**Изменение № 6 ГОСТ 15523—70 Гайки шестигранные высокие класса точности В.
Конструкция и размеры**

Утверждено и введено в действие Постановлением Государственного комитета СССР по стандартам от 20.04.87 № 1316

Дата введения 01.01.88

Исполнение 2

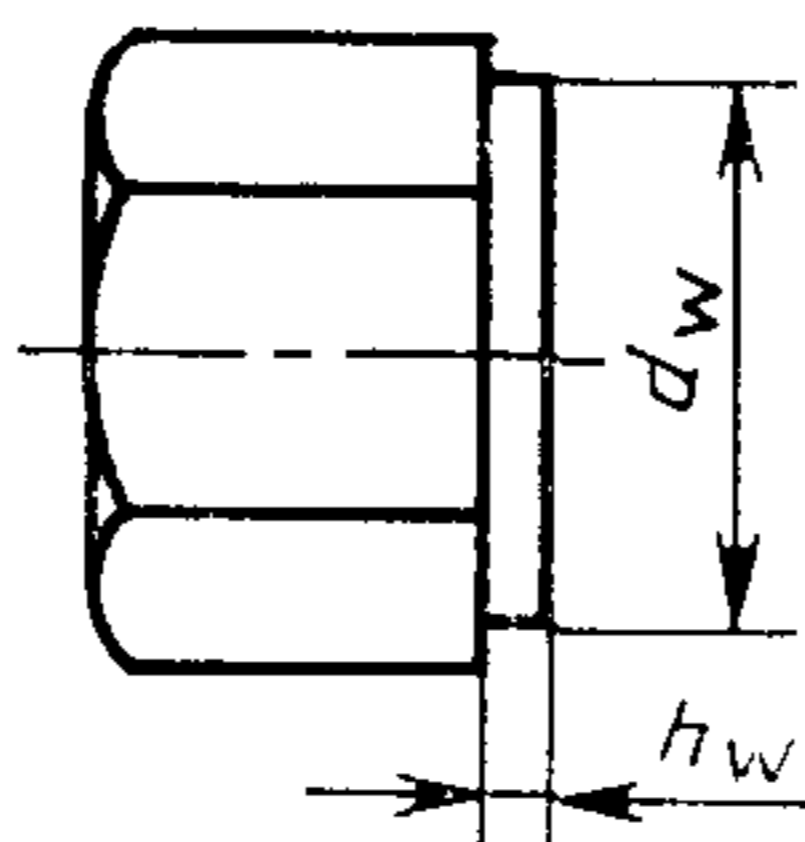
чертеж дополнить исполнением — 2:
